AUTOSTRADA DEL BRENNERO S.P.A.

**OGGETTO: (ID: 6189] procedimento di Valutazione di Impatto Ambientale nell'ambito del Provvedimento Unico in materia Ambientale ai sensi dell'art.27 del D.Lgs.152/2006 e Piano di Utilizzo ai sensi dell'art. 9 del DPR 120/2017. Autostrada A22 "del Brennero" - realizzazione della terza corsia nel tratto compreso tra Verona nord (km 223) e l'intersezione con l'autostrada A1 (km 314).**

**Considerazioni riguardo alla nota prot. 577175 del 10/12/2021 della Regione del Veneto.**

: garzaia "Fosso Rabbioso-Rio Condotto". : previsto bacino di laminazione

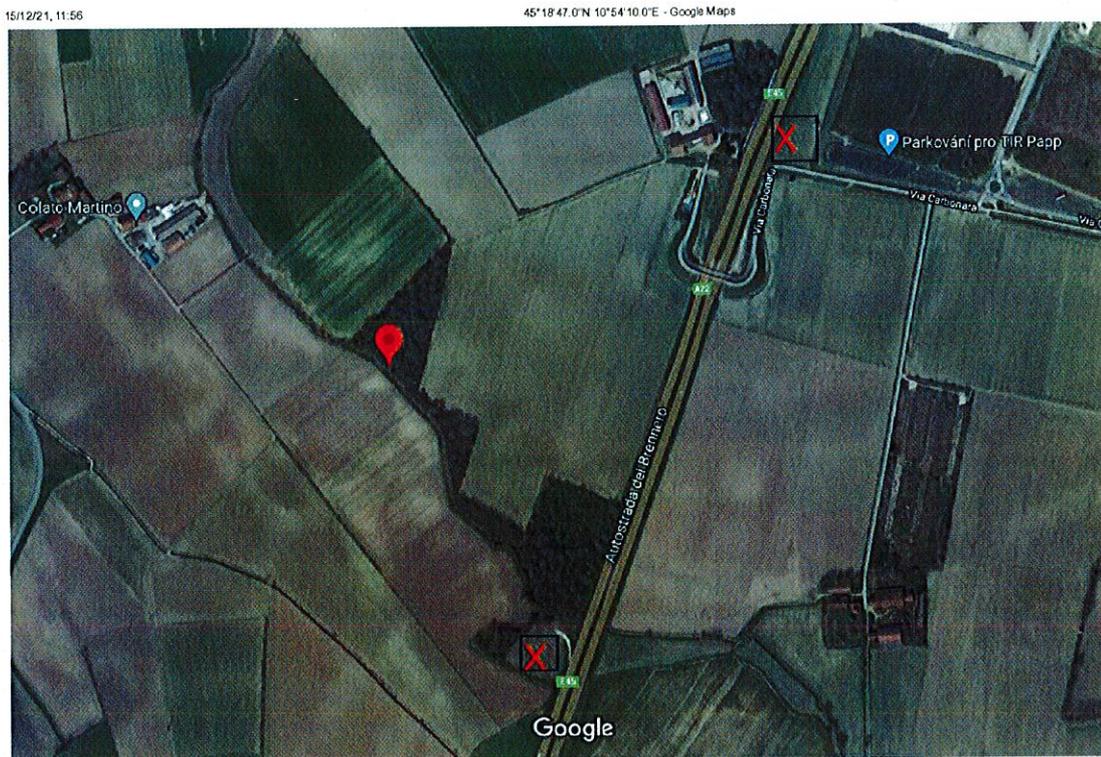
**4.** Dovrà essere previsto che le aree di cantiere e i bacini di laminazione andranno localizzati ad una distanza adeguata dai complessi boscati limitrofi all'impalcato autostradale (alcuni dei quali censiti come garzaie: (i boschi" c/o Povegliano Veronese, "Fosso Rabbioso-Rio Condotta" v/o Nogarole Rocca) e dai fontanili e relative rogge.

Per la garzaia "Fosso Rabbioso-Rio Condotto" si osserva inoltre che c'è la schermatura dell'autostrada tra l'aerea del previsto bacino e il boschetto che si sviluppa lungo il fosso (tra l'altro l'area con maggiore presenza di colonie si trova nella parte più distale dall'autostrada dove la copertura arborea è più densa).

**Area del bacino n. 13 in Comune di Povegliano Veronese (al km 239)**

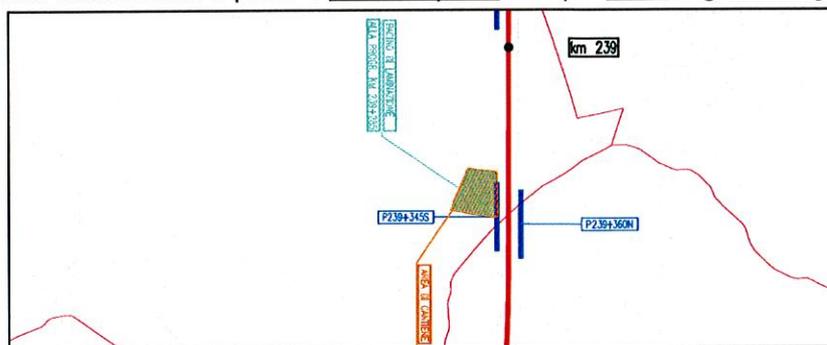
**5.** Si dovrà prevedere l'ubicazione dei bacini di laminazione evitando l'interferenza con le aree classificate dal PTRC vigente come "Foresta ad alto valore naturalistico", in particolare riguardo i bacini n. 7 in Comune di Villafranca e n. 13 in Comune di Povegliano Veronese."

Come emerge dal confronto tra la previsione di PTRC e l'ortofoto – che è di data recente e mostra la situazione attuale – l'area con il vincolo di PTRC (indicata nell'ortofoto con contorno rosso) risulta essere solo in parte coperta da vegetazione forestale. La zona vicina all'A22 non è boscata: si tratta di un prato già collegato mediante una rampa alla piattaforma autostradale. L'intervento di progetto si pone in coerenza con la previsione di PTRC, in quanto, come già dettagliatamente illustrato nella risposta al punto precedente, la realizzazione del bacino avverrà nell'area attualmente a prato e non comporta dunque alcun taglio di vegetazione.

La posizione del previsto bacino, in adiacenza all'A22 e alla fossa presente lungo il confine nord dell'appezzamento (e dunque nella zona a prato), è confermata anche dall'estratto dell'elaborato di progetto 1.4.2 riportato qui sopra.

La realizzazione del bacino di laminazione n. 13 in Comune di Povegliano Veronese (al km 239), non contrasta dunque con la previsione di PTRC della "Foresta ad alto valore naturalistico" né con le relative norme tecniche le quali prevedono, per l'appunto, anche la possibilità di realizzare all'interno di tali zone interventi afferenti al consolidamento della sede stradale, e dunque anche alla difesa idrogeologica relativa alle strade, attuati con tecniche a basso impatto ambientale.

**Figura 26. Concentrazione media di NO<sub>2</sub> nelle stazioni della provincia di Verona. Evoluzione temporale nel periodo dal 2005 al 2019. La linea rossa indica il limite normativo per la concentrazione media annua di NO<sub>2</sub>, pari a 40 µg/m<sup>3</sup>.**

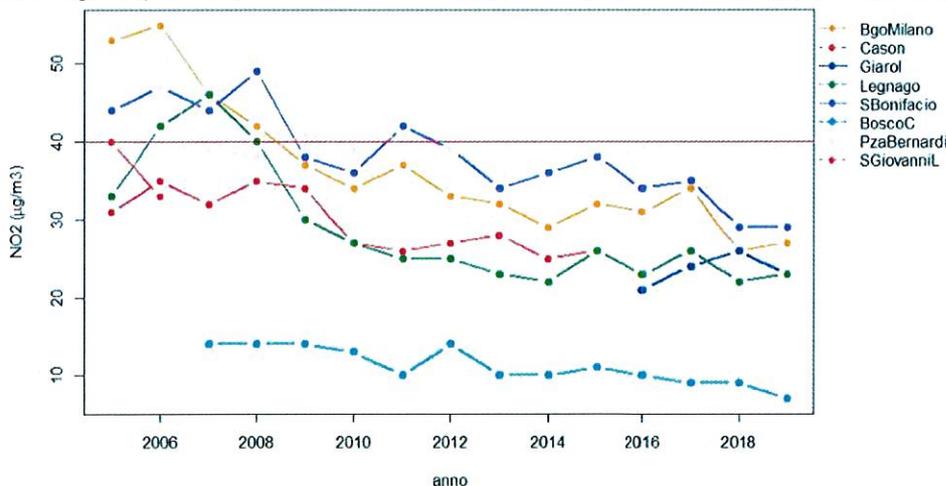
**19.** La qualità dell'aria è descritta in base alle misure del 2018, che è stato un anno molto favorevole alla dispersione dal punto di vista meteo. In base a un principio cautelativo dovrebbe essere considerato l'anno, tra gli ultimi 5, con gli indicatori di Q/A peggiori, con particolare riferimento agli indicatori al PM10 e PM2,5 riportati nelle sezioni di Q/A pubblicate annualmente sul sito dell'Agenzia

Analizzando gli andamenti della media annuale di NO2 e di Pm10 appare evidente il trend di riduzione delle concentrazioni, maggiormente marcato tra il 2005 e il 2015, sul quale si inseriscono inevitabilmente oscillazioni riconducibili alle condizioni meteorologiche più o meno favorevoli alla dispersione degli inquinanti.

I valori relativi al 2018, seppur condizionati da condizioni meteorologiche favorevoli alla dispersione degli inquinanti, risultano sostanzialmente allineati con quanto rilevato nel 2019.

### Zonizzazione Veneto approvata con DGRV 1855/2020 in vigore dal 1 gennaio 2021

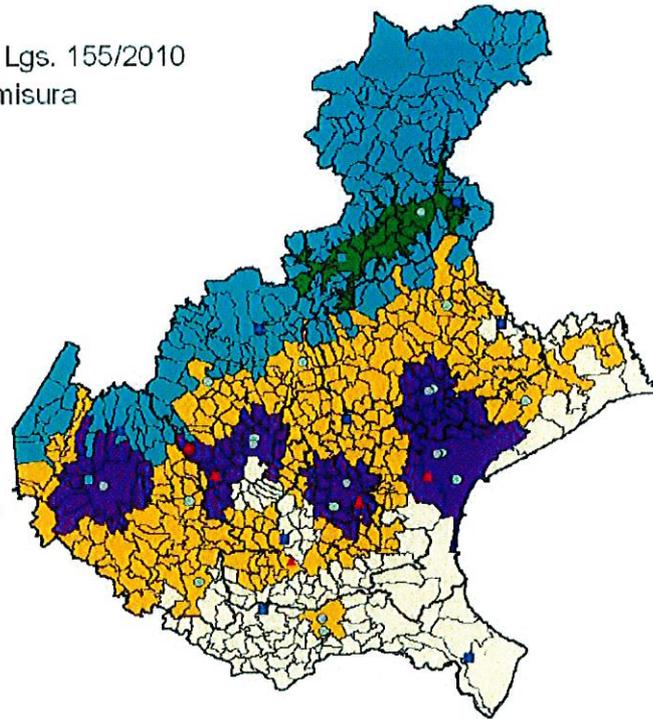
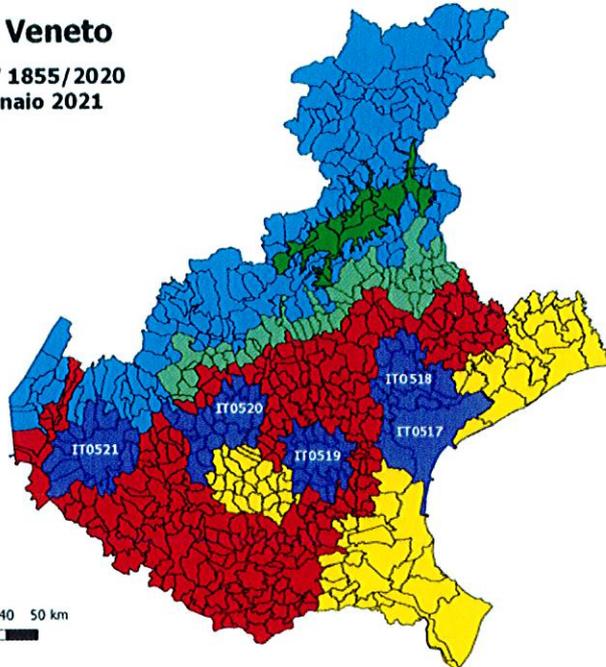
Relativamente ai limiti della qualità dell'aria, il riferimento normativo, e di conseguenza le relative mappe e tabelle, della zonizzazione del Veneto è precedente alla revisione della zonizzazione approvata con D.G.R. n. 1855 del 29/12/2020

Come evidenziato in tabella, nessuno dei Comuni attraversati dall'A22 ricade nella Zona Pedemontana ma tutti afferiscono o all'Agglomerato di Verona o alla Zona di Pianura.

Si può pertanto concludere che le considerazioni sviluppate nell'ambito dello studio, pur considerando la Zonizzazione precedente, rimangono nella sostanza tutt'ora valide.
